VERBALE CONFERENZA DI SERVIZI PRELIMINARE DEL 14 GIUGNO 2021

OGGETTO: Conferenza di servizi Preliminare. Studio di fattibilità e proposta di realizzazione del nuovo Stadio di Calcio della Città di Lucca, mediante recupero con demolizione e ricostruzione dello "Stadio Comunale Porta Elisa" e restauro della tribuna storica, ai sensi dell'art. 1 comma 304 lett.a) della L.147/2013 come modificata dall'art.62 del D.L. 50/2017 convertito in L. 96/2017.

DATA: 14 GIUGNO 2021 ORE 10,00

Stato attuale

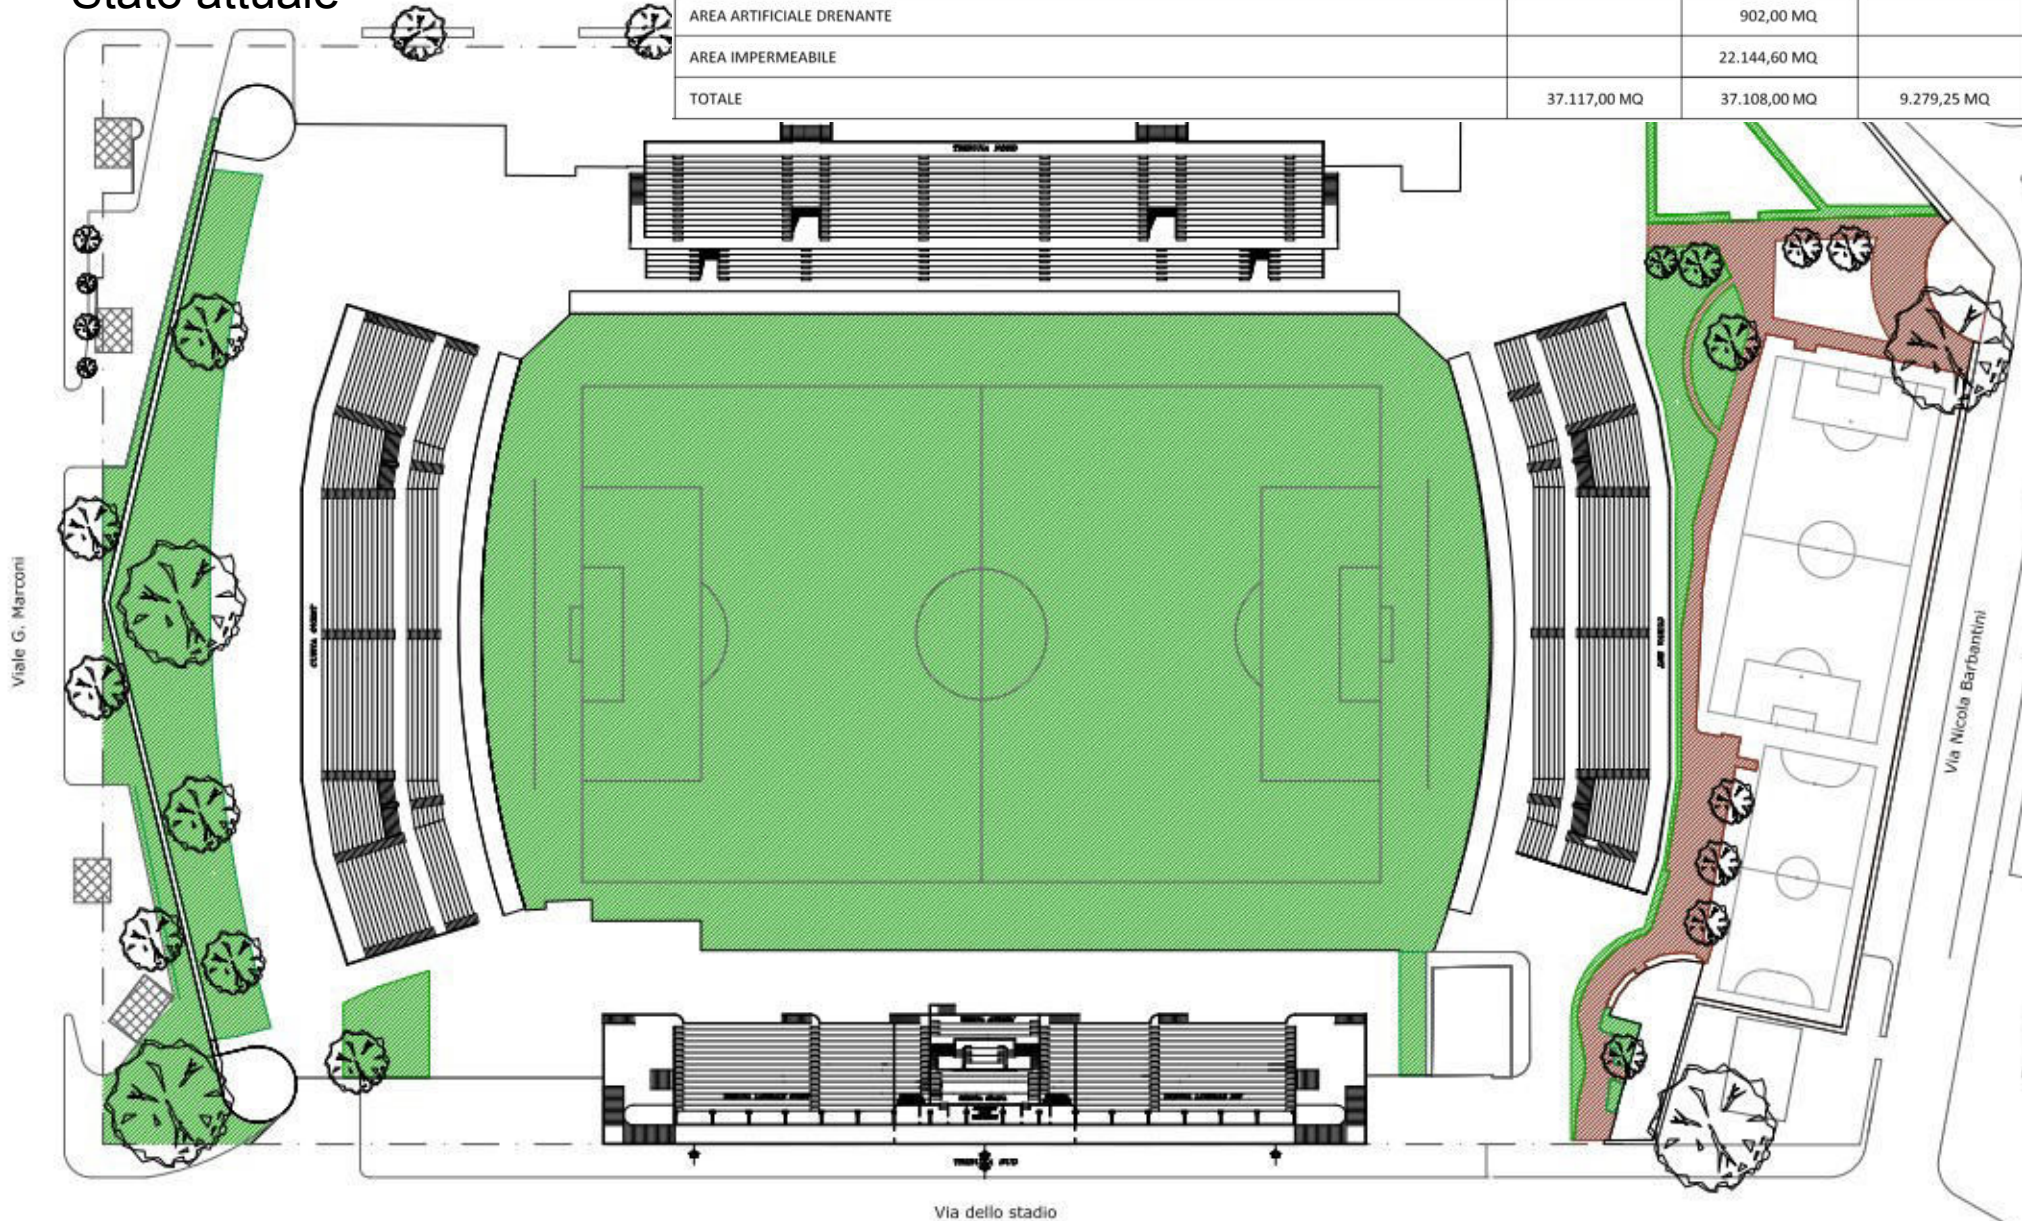
Ai fini del contenimento dell'impermeabilizzazione dei suoli di cui all'art. 15 delle NTA del Regolamento Urbanistico Vigente, devono essere individuate le aree permeabili, semipermeabili ed impermeabili dello stato attuale e dello stato modificato al fine della determinazione dei maggiori quantitativi di acqua meteorica prodotta a seguito delle impermeabilizzazioni. E' stata prodotta la tavola dello stato di permeabilità tra lo stato iniziale e lo stato finale del progetto. **Non sono presenti i calcoli necessari per la determinazione del volume di acqua oggetto di stoccaggio, né cosa viene realizzato per lo l'autocontenimento, né dove queste acque saranno convogliate.**

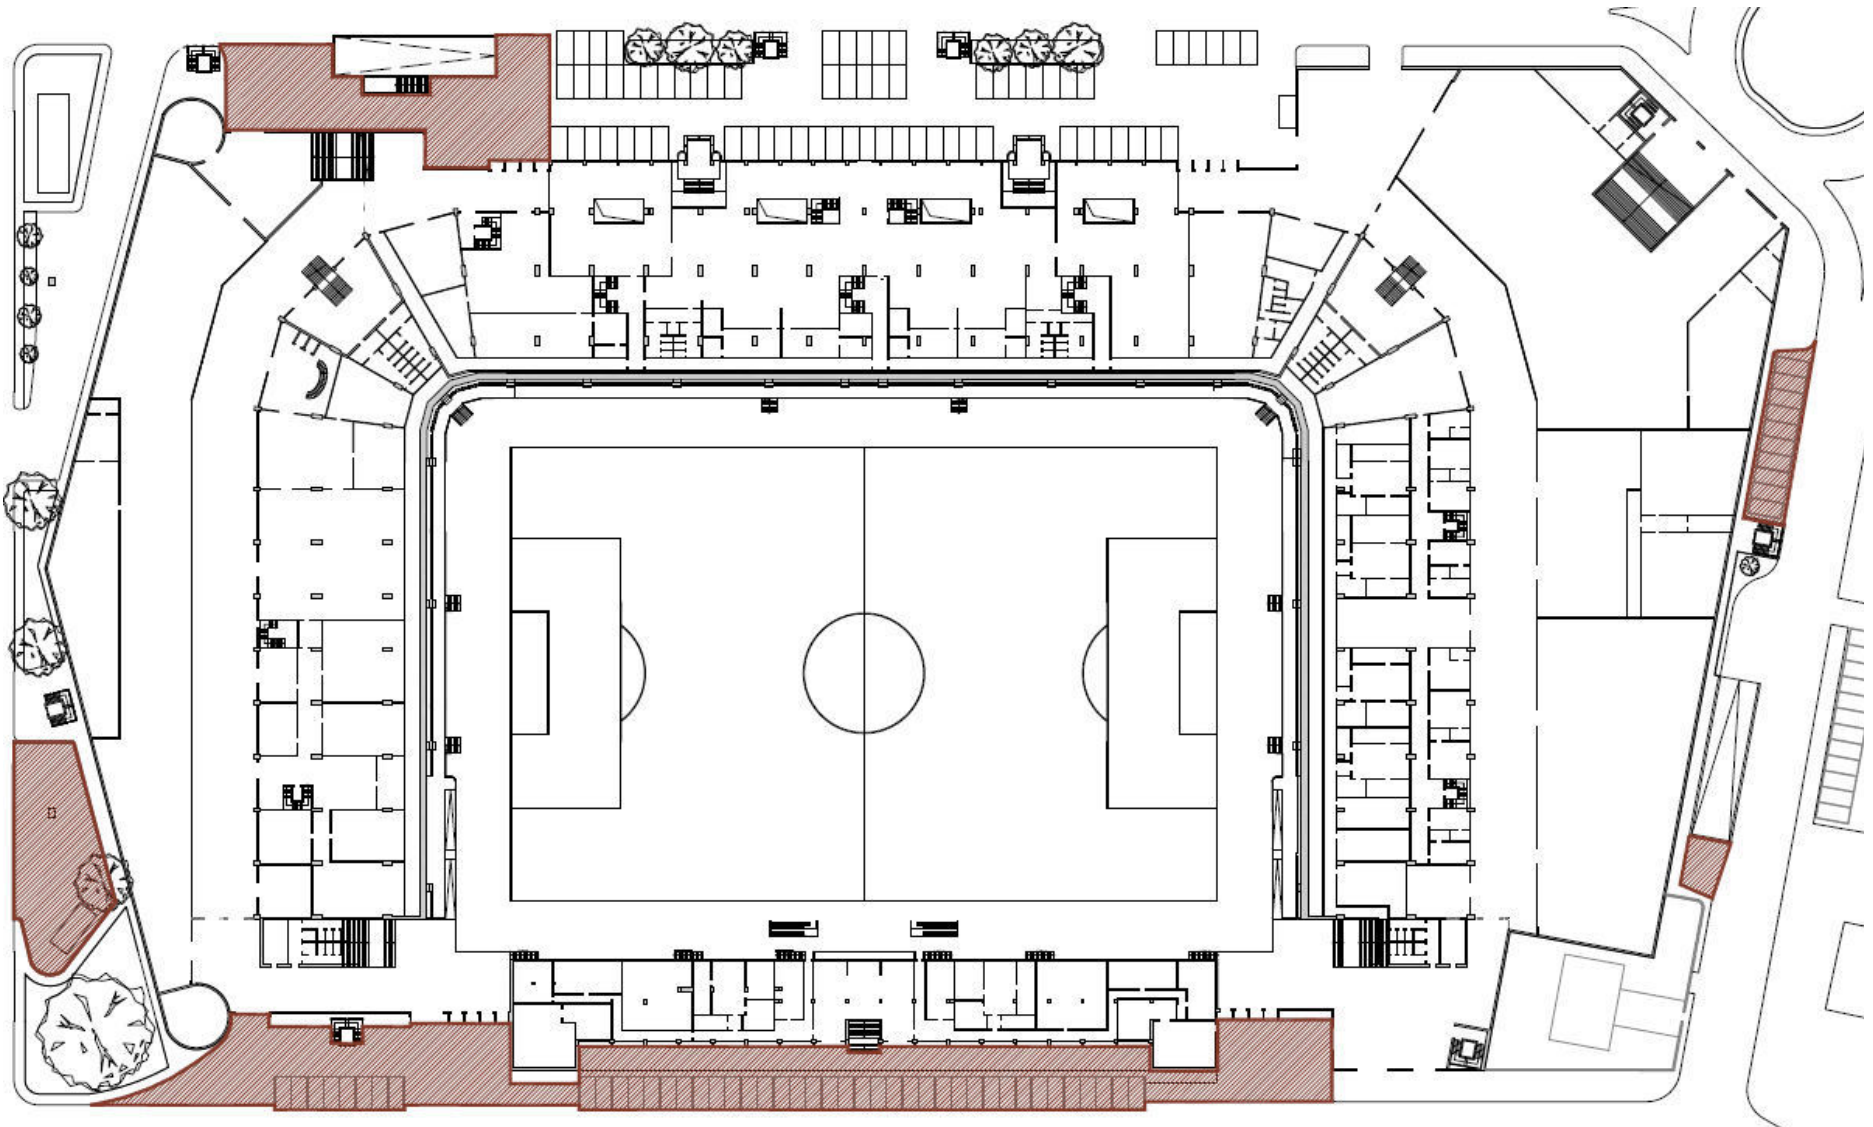
Da chiarire se sia corretto individuare come aree di parcheggio in dotazione quanto tratteggiato in marrone, o siano aree di parcheggio non esclusivo all'impianto sportivo:
